工程指示 / 要求簡箋(E.I.)

工程指示編號：EI / 0326 / 19

工程名稱：觀塘裕民坊

工程項目：幕牆 防水片(大貨)(T1-T5)

名稱	防水光折窗	制圖	韓芳	2019.1.9	修改		
材料	1.5mm鋁	復核			日期		3
顏色	銀	批准			圖號	FS-H04

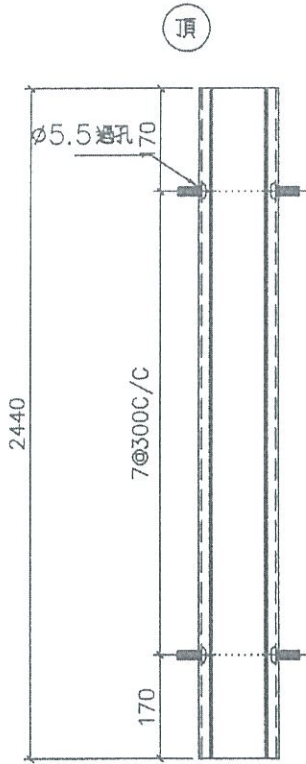
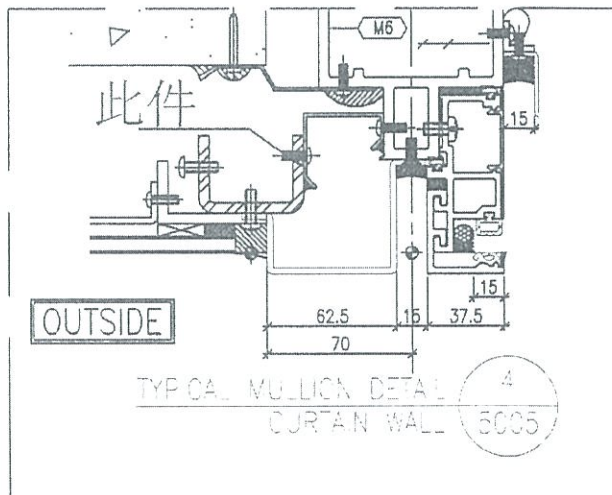
A 版: 按現場覆數，FS-H04 及 FS-H04R 款闊度改短

(幕牆在 Glass Cladding 內)

已問鋁板廠未做，可修改全部數量

名稱	防水先拆圖	制圖	韓章芳	2019.1.9	修改		
材料	1.5mm鋁	復核			日期		
顏色	銀	批准			圖號	FS-H04R

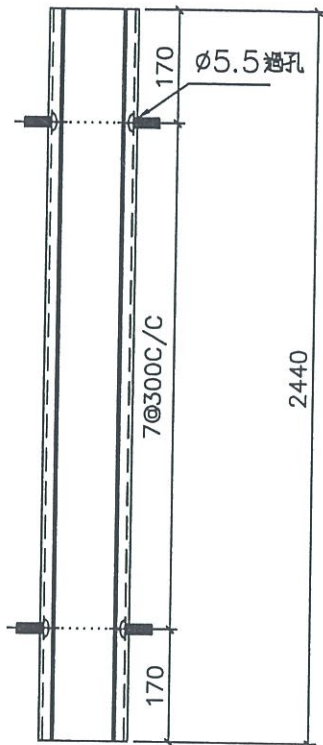
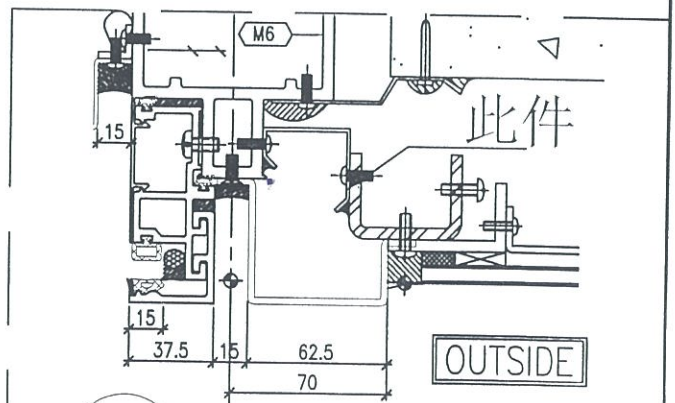
請用
不生產
